Многоэтажный жилой дом с подземным паркингом ГП-72.106

Архитектурные решения

10101-ИДК23/86-АР/23- 72.106-АР1

Разрешение	Обозначение	10101-ИДК23/86-АР/23- 72.106-АР1
№ 57-25	Наименование объекта строительства	"Комплексная застройка территории, расположенной в границах улиц: Тобольский тракт-Обход города Тюмени (мкр. Губернаторский)" Второй этап

План подземного этажа. Секция 106.1

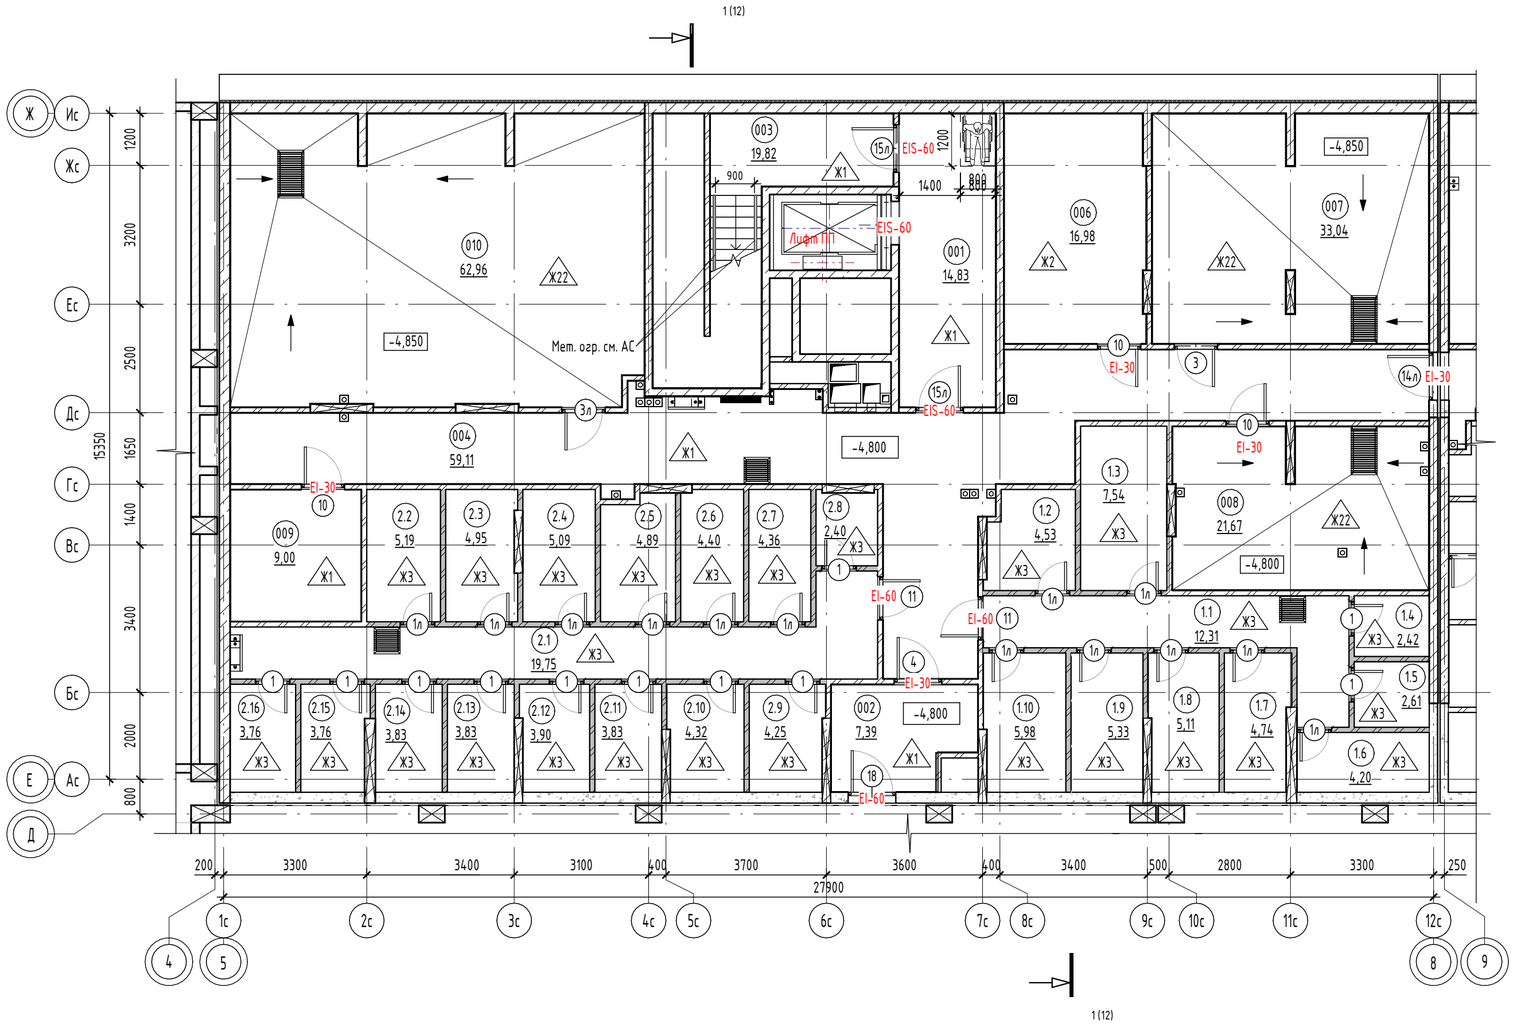
Изм.	Лист	Содержание изменения	Код	Примечание
1	1	Откорректированы основные технико-экономические показатели, ведомость рабочих чертежей.	1	Изм.1 (Зам.)
	2	Откорректировано размещение дверей и способ их открывания.	1	Изм.1 (Зам.)
	3	Откорректирована конструкция витражей.	1	Изм.1 (Зам.)
	4-10	Откорректированы типы и маркировки дверей.	1	Изм.1 (Зам.)
	11	Откорректированы высотные отметки. Изменены габаритные размеры вентшахт. Изменена разуклонка кровли.	1	Изм.1 (Зам.)
	12, 21, 22, 23	Откорректированы высотные отметки, типы дверей. Откорректирована конструкция витражей.	1	Изм.1 (Зам.)
	13	Откорректирована конструкция и эскизы витражей.	1	Изм.1 (Зам.)
	16	Откорректированы типы и эскизы дверей.	1	Изм.1 (Зам.)

Изм.	Лист	Содержание изменения	Код	Примечание
2	1	Внесены изменения в ведомость рабочих чертежей.	1	Изм.2 (Зам.)
	2-10	Откорректирована привязка перегородок.	1	Изм.2 (Зам.)
	3	Отображены конструкции фальшпилонов в соответствии с АС	1	Изм.2 (Зам.)
	3-10	Кухня-гостинная заменена на кухню-столовую	1	Изм.2 (Зам.)
	11	Изменены габаритные размеры венташахт и парапетов. На фрагменте выхода на кровлю откорректированы окна и добавлено ограждение.	1	Изм.2 (Зам.)
	7	Откорректирован тип пола у балконов над отапливаемыми помещениями.	1	Изм.2 (Зам.)
	12	Откорректирован парапет выхода на кровлю.	1	Изм.2 (Зам.)
	14	Внесены изменения в спецификацю элементов заполнения оконных проемов.Добавлен узел примыкания оконного блока.	1	Изм.2 (Зам.)
	15	Внесены изменения в спецификацю элементов заполнения балконных проемов.	1	Изм.2 (Зам.)
	17	Откорректирована ведомость отделки стен	1	Изм.2 (Зам.)
	20	Добавлен тип пола Ж22	1	Изм.2 (Зам.)

План 1 этажа. Секция 106.1

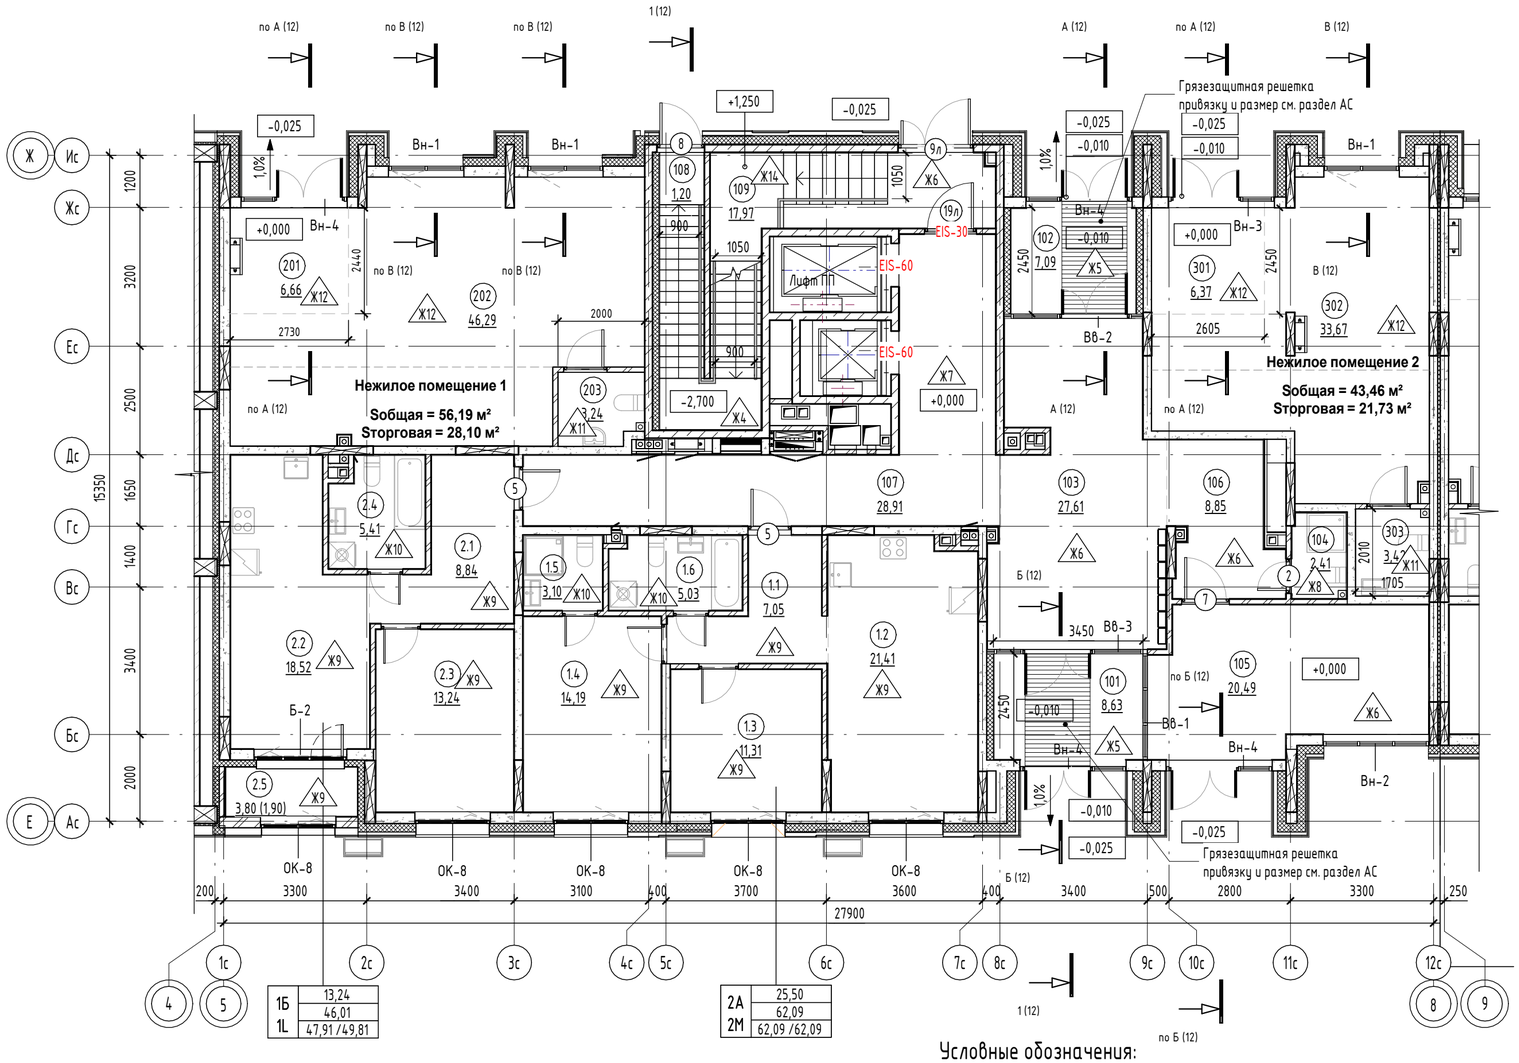
Изм.	Лист	Содержание изменения	Код	Примечание
3	1	Откорректирован пункт 16 общих данных и примечание в ведомости рабочих чертежей	1	Изм.3 (Зам.)
	2	Настроена графика в пом. 008. Откорректирована марка двери	1	Изм.3 (Зам.)
	3	В мокрых зонах нежилых помещений, а также в тамбурах указаны глубина и ширина.	1	Изм.3 (Зам.)
	11	На фрагменте плана в машинном отделении добавлен и замаркирован люк	1	Изм.3 (Зам.)
	16	В состав спецификации добавлен люк. Также добавлена схема габаритных размеров люка	1	Изм.3 (Зам.)
	19	Откорректировано примечание к экспликации полов	1	Изм.3 (Зам.)

7,12,22	Откорректирована толщина утеплителя и отлив на участке перепада фасада в уровне 10 этажа	1	Изм.5 (Зам.)
	3,21	По оси Ас в осях 5с-6с в уровне первого этажа добавлена корзина под наружный блок кондиционера	1	Изм.5 (Зам.)

Изм.	Лист	Содержание изменения	Код	Примечание
6	1	В ведосмоть рабочих чертежей внесены данные об измененных листах	3	Изм.6 (Зам.)
	3,12	Добавлены сечения по входам и нишам 1-го этажа	3	Изм.6 (Зам.)
	15	В балконные блоки ПВХ включен доборных профиль	3	Изм.6 (Зам.)
	19	Исключен пункт 7 примечаний	3	Изм.6 (Зам.)
	4-10,20	На холодных лоджиях добавлен состав пола	3	Изм.6 (Зам.)

План 10 этажа. Секция 106.1

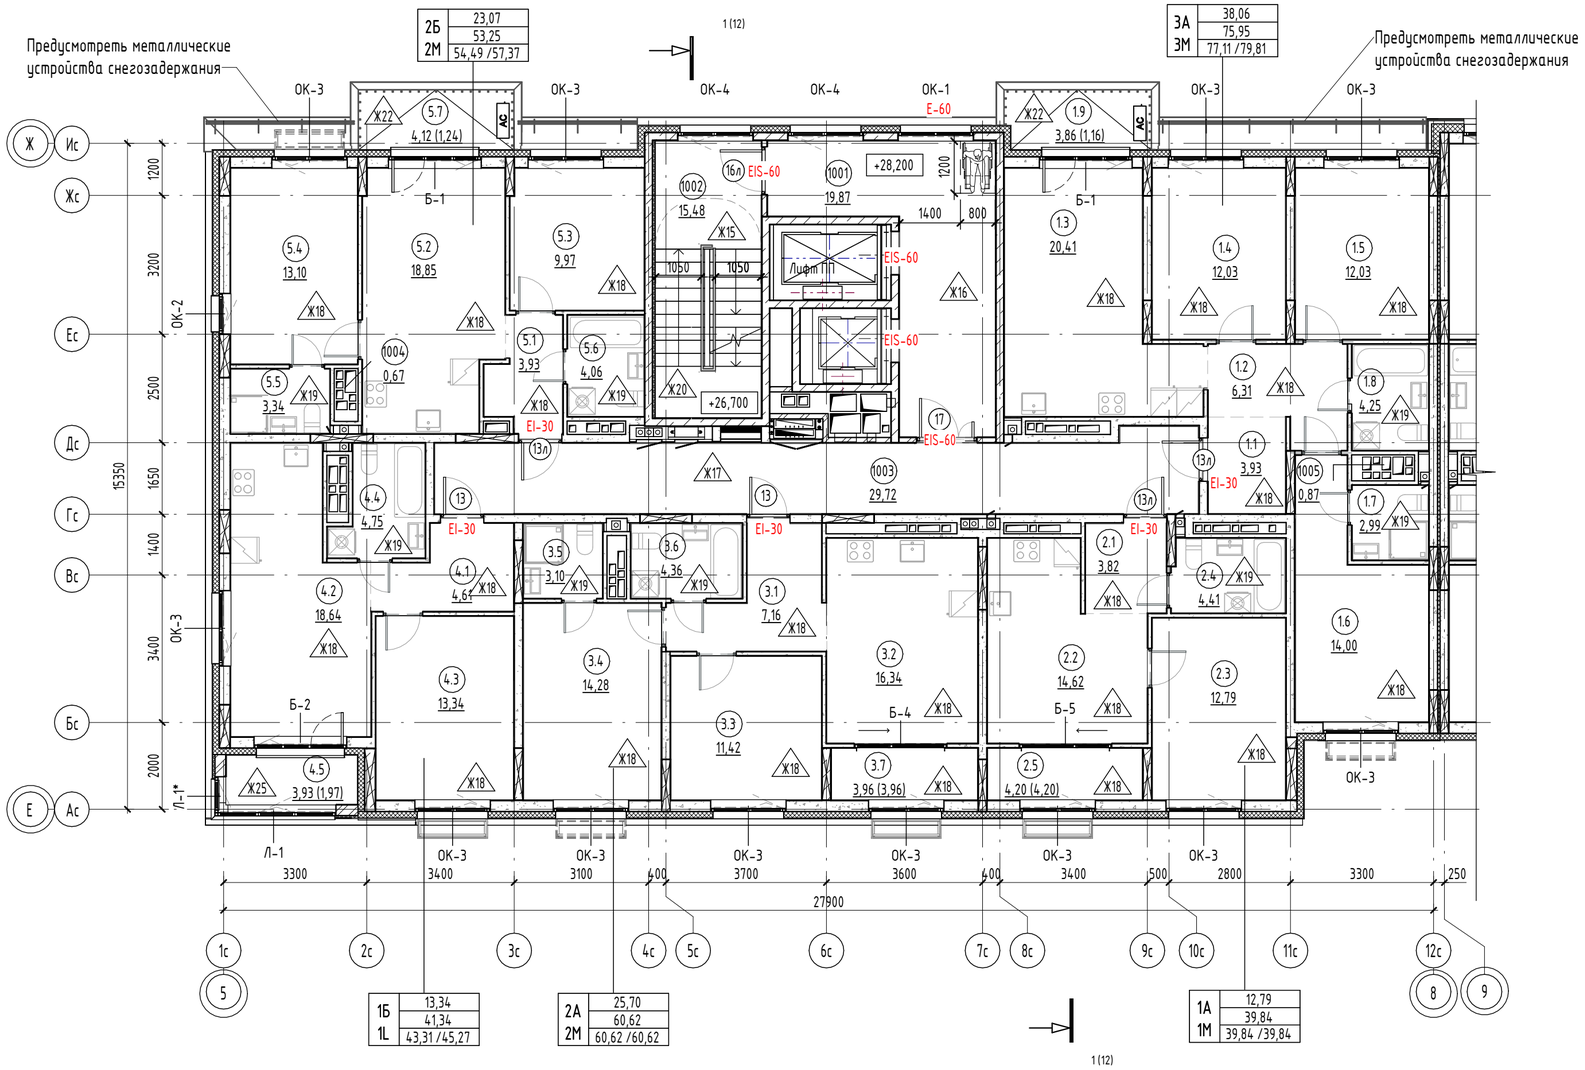
Изм.	Лист	Содержание изменения	Код	Примечание
5	21-23	Откорректировано отображение навигации подъездов и вывесок коммерческих помещений	1	Изм.5 (Зам.)
	7-10,12, 19-20, 21-23	Изменены архитектурные решения по устройству открытых балконов, включая корректировку высоты балконных ограждений	1	Изм.5 (Зам.)
	4-6	Кладка стен лоджий увеличена до 250 мм, на лоджиях исключены металлические ограждения	1	Изм.5 (Зам.)
	3-10	Откорректированы зашивки инженерных шахт, предусмотрено устройство лючков	1	Изм.5 (Зам.)
	24	Добавлен лист с фрагментами планов расположения лючков, разработана спецификация лючков	1	Изм.5 (Нов.)
	4-10	Исключено утепление лифтового холла	1	Изм.5 (Зам.)
	11,12	Откорректирована толщина утеплителя по внутренней стороне основного парапета кровли и парапета лестнично-лифтового узла	4	Изм.5 (Зам.)
	14	В составе витражей лоджий нижние экраны заменены на безопасное закалённое стекло, выполнен усиленный горизонтальный ригель	1	Изм.5 (Зам.)

Фасад в осях 4-9

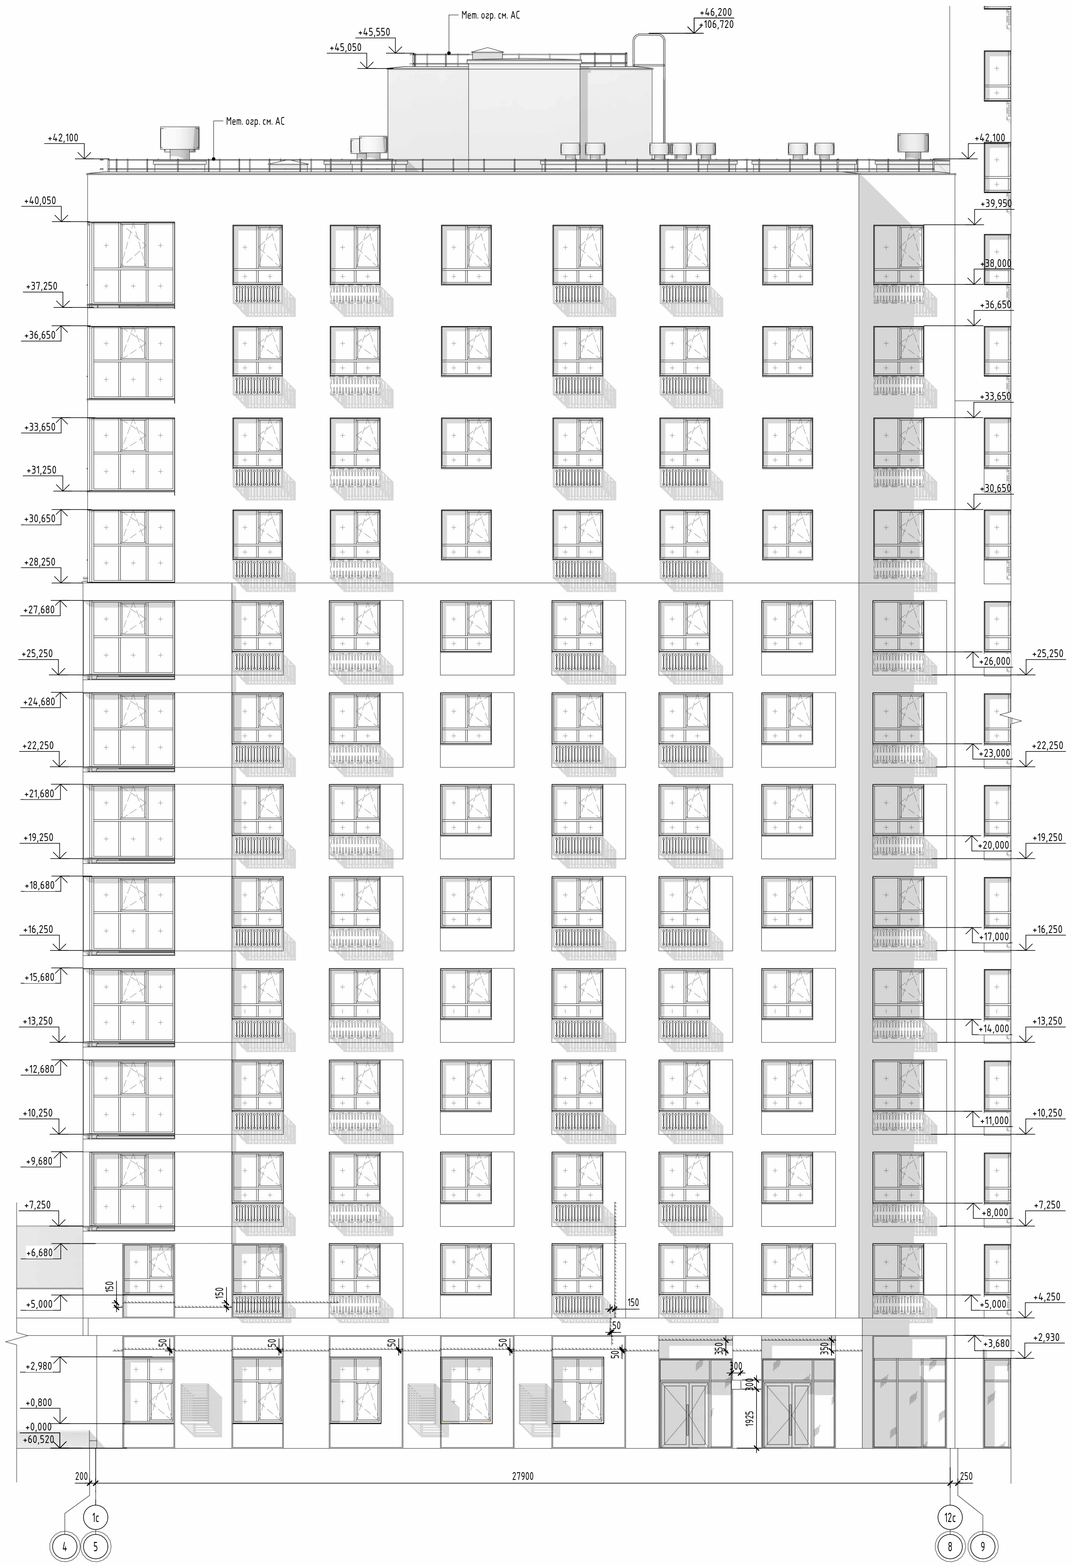
Изм.	Лист	Содержание изменения	Код	Примечание
4	1	Откорректировано примечание в ведомости рабочих чертежей. Откорректировано значение общей площади МОП в ТЭП	1	Изм.4 (Зам.)
	21-23	Изменены площадь и раскладка навесного вентилируемого фасада	3	Изм.4 (Зам.)
	4-10, 21-23	Корзины разделены на типы в зависимости от подключения кондиционеров	3	Изм.4 (Зам.)
	12,21-23	Уменьшена высота вентиляционных шахт, показаны монолитные плиты покрытия шахт с дефлекторами	1	Изм.4 (Зам.)
	22	На фасаде показаны решётки приточных клапанов	3	Изм.4 (Зам.)
	7,22	На широких отливах предусмотрены устройства снегозадержания	1	Изм.4 (Зам.)
	3-10, 21-23	Изменены размеры корзин для кондиционеров	3	Изм.4 (Зам.)
	21-23	Корзины для кондиционеров выполнены уникальными с перфорацией рисунка, имитирующего деревянную резьбу	3	Изм.4 (Зам.)
	22,23	Изменена высота глухой части ограждения, металлическое ограждение увеличено по высоте	3	Изм.4 (Зам.)

14,22	Исключены окна из помещения машинного отделения	3	Изм.4 (Зам.)
	21	Исправлено отображение поясов навесного вентилируемого фасада	4	Изм.4 (Зам.)
	21-23	На балконах показаны металлические отливы	3	Изм.4 (Зам.)
	11	Уточнены габаритные размеры вентиляционных шахт	1	Изм.4 (Зам.)
	21-23	По фасадам откорректированы профили	3	Изм.4 (Зам.)
	2,16	Откорректированы двери по категории пожарной безопасности между секциями	4	Изм.4 (Зам.)

Фасад в осях 9-4

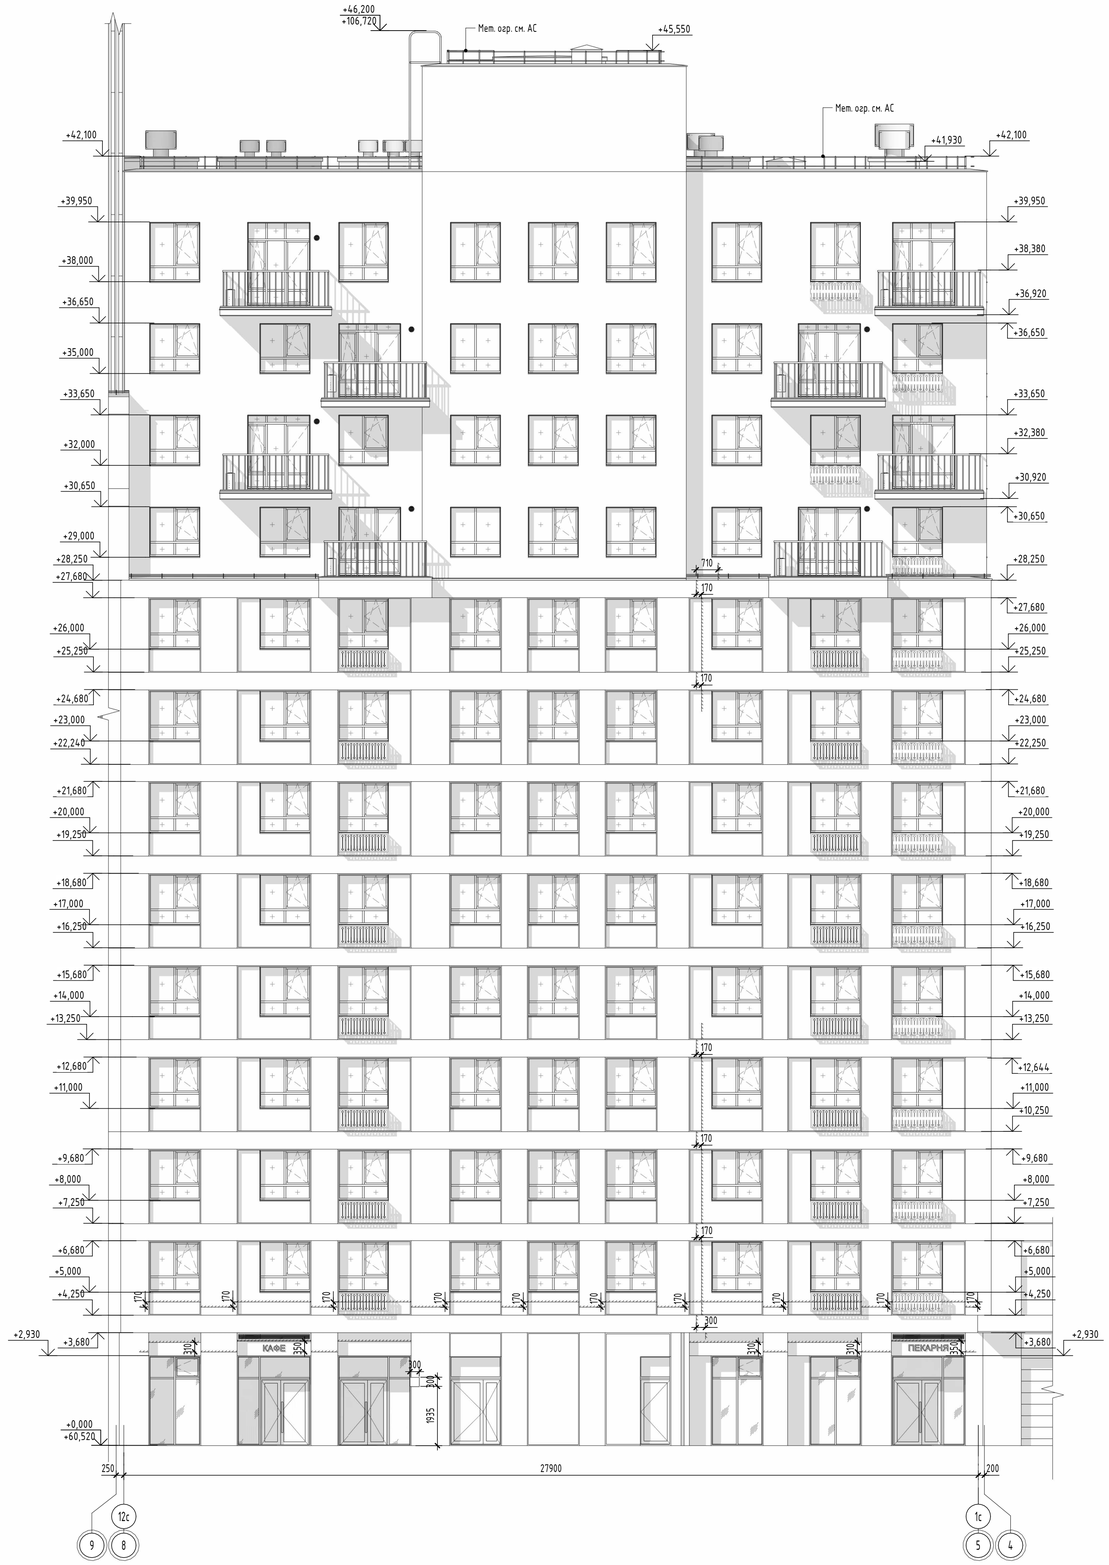
22	Откорректированы блаконные двери на 10 этаже.	1	Изм.2 (Зам.)
